CONCEPTO TÉCNICO No. CT - 4877

Localidad	4 – San Cristóbal
UPZ	34 – 20 de Julio
Barrio	Granada Sur
Dirección	Cll 20 A sur No. 2-98 (Nva. Nomenclatura)
CHIP	AAA0002KABR
Manzana Catastral	30
Predio Catastral	18
Fecha de Visita	Abril 09 de 2007
Área aprox. (Ha)	0.011
Solicitante	Curaduría Urbana No. 4
Tipo de Amenaza	Remoción en Masa

De acuerdo con la información suministrada en el oficio del solicitante, el proyecto localizado en la Cll 20A No.2 -98 de la localidad de San Cristóbal, contempla la demolición de las obras existentes y la construcción de una (1) vivienda nueva, de tres (3) pisos, con un área de construcción aproximada de 106 m^2.

Figura 1 Localización General del Proyecto y antecedentes para el predio ubicado en la Cll 20 A sur No. 2-98, en el Plano Normativo de Amenaza por remoción en masa (Decreto 190 de 2004)

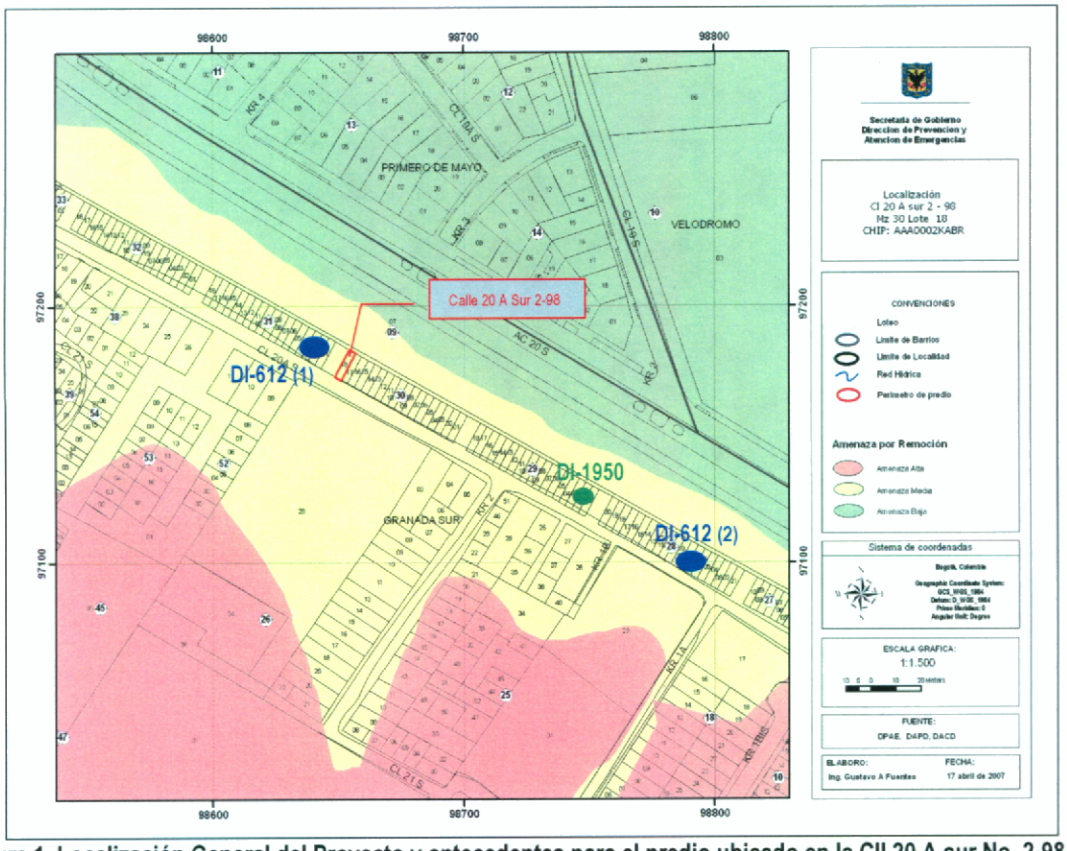
De acuerdo con el plano normativo de amenaza por remoción en masa del Plan de Ordenamiento Territorial de Bogotá – POT, el sector donde se localiza el proyecto ubicado en la Cll 20 A Sur No. 2-98 de la localidad de San Cristóbal se encuentra en una zona de AMENAZA MEDIA por procesos de remoción en masa (Figura No.1).

Un primer sector de inestabilidad corresponde a una franja de aproximadamente 20 metros, donde se presentó una falla del muro en gaviones, de 3 metros de altura, generando una condición de riesgo sobre ocho viviendas localizadas en la Calle 20A Sur con Carrera. 2B (Ver Figura 1: DI-612(1)), e involucrando un camino peatonal ubicado a 4 metros de altura de dicho muro.

Un segundo sector del talud, específicamente en la Calle 20 A Sur No. 1A-28 (Ver Figura 1: DI-612(2)), presentó un deslizamiento, dejando un escarpe de aproximadamente 5 metros de altura y desplazando un volumen de material sobre la vivienda ubicada en la dirección mencionada y donde no se observó daños en el muro en gaviones construido en la pata. En el área aledaña al sitio del deslizamiento se aprecio que el talud no se encontraba empradizado en su totalidad, sufriendo un proceso erosivo intenso. En este mismo sector se presentaron otros dos deslizamientos que no afectaron las viviendas, ni el muro en gaviones.

El diagnostico corresponde a visita técnica realizada a varios de los predios ubicados en el Barrio Granada Sur, en cercanías del talud que separa dicho barrio de la Urbanización Primero de Mayo (Ver Figura 1: DI-1950).

Fotografía No.1. Cll 20 A sur No. 2-98, Predio donde se busca adelantar el proyecto.

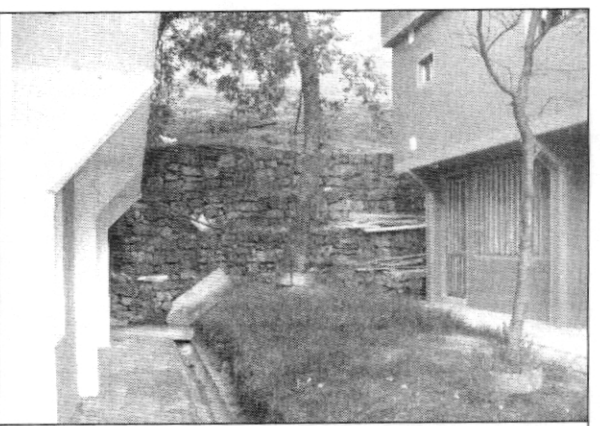
El terreno donde se proyecta construir la edificación cuenta con una pendiente baja, limitado en el costado nororiental por un talud. El sector se encuentra netamente urbanizado, consolidado con viviendas, vías pavimentadas, servicios públicos; en un sector principalmente residencial (ver fotografía No.1).

En el predio objeto del presente concepto técnico, se encuentra construida una edificación de tres (3) pisos, de uso residencial, las cuales en el momento de la visita técnica adelantada, exteriormente no evidencia fallas de tipo estructural.

Fotografía No.3. Talud ubicado en la parte posterior del predio.

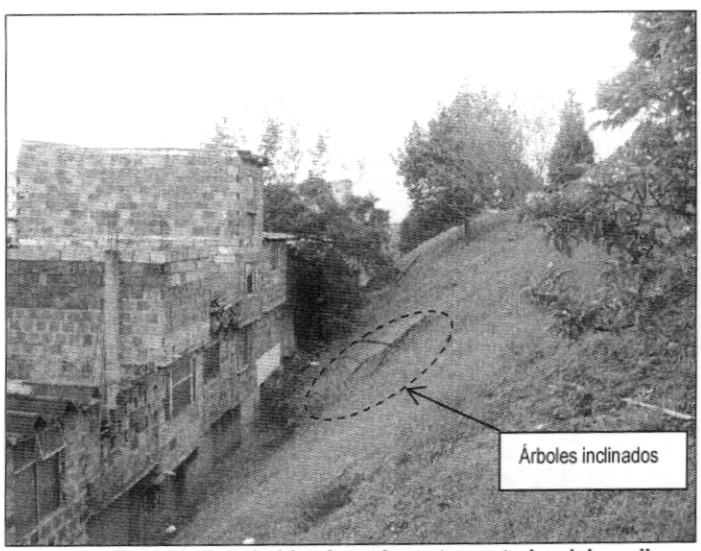
En la parte posterior del predio se encuentra un talud de aproximadamente 12m de altura, con una pendiente uniforme inferior al 70%, cubierto por árboles y pastos (ver fotografía No.3), en el que se encuentra en su pata construido un muro en gaviones de 3m de altura (ver fotografía No.2), el cual evidencia algunas deformaciones en su cuerpo. En el momento de la visita técnica adelantada no

se evidenciaron procesos de inestabilidad activos, aunque se observan dos (2) árboles de mediano porte inclinados.
